柏崎刈羽原子力発電所第7号機 工事計画審査資料	
資料番号	KK7 本文-010-6 改1
提出年月日	2020年6月11日

柏崎刈羽原子力発電所第7号機 工事計画審査資料
計測制御系統施設のうち
原子炉非常停止信号，原子炉非常停止に要する信号及び
原子炉非常停止信号を発信させない条件

2020年6月
東京電力ホールディングス株式会社

第2図 炉心流量急減のスクラム設定値

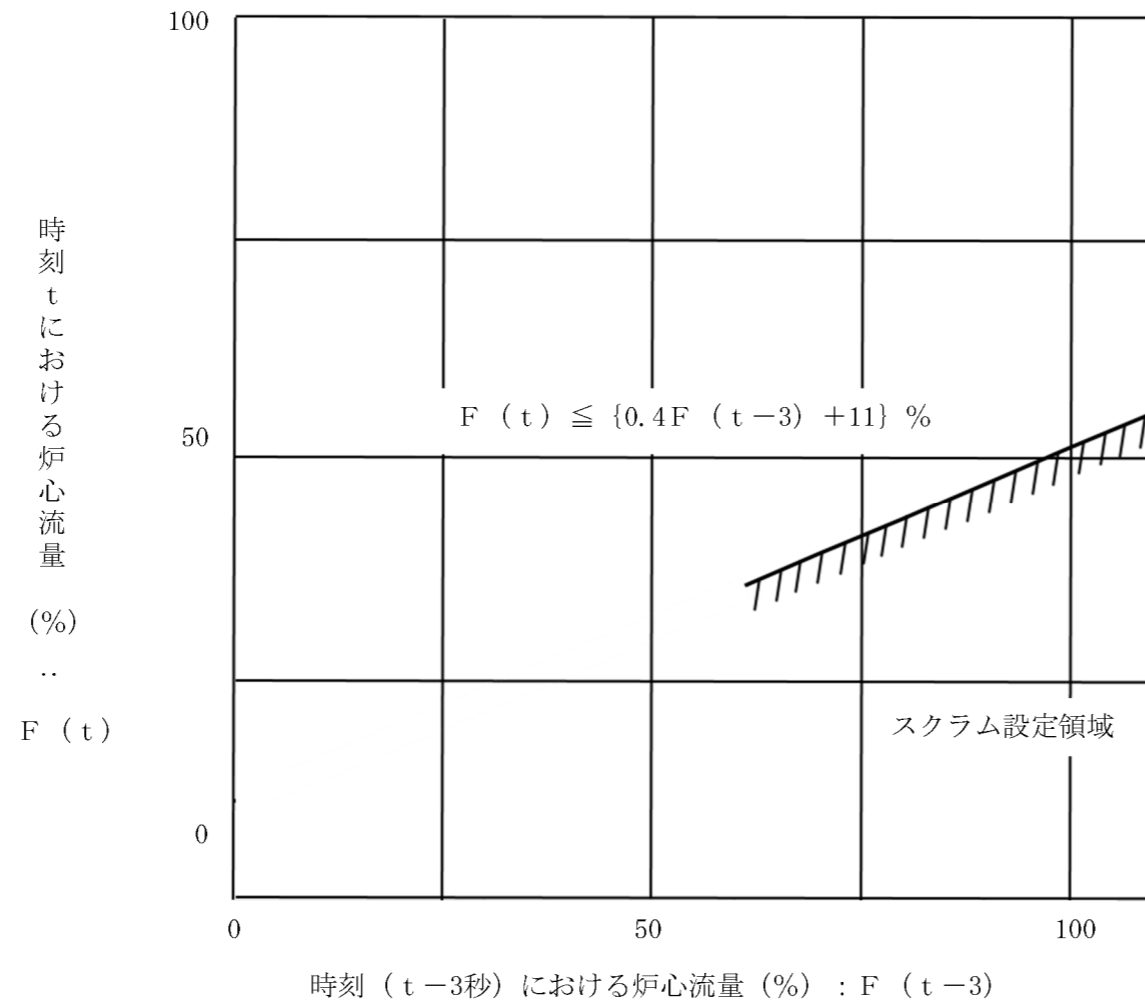
本スクラムは、原子炉出力 75%以下でバイパスされる。

*27：スクラム設定値と炉心流量急減との関係を第2図に示す。
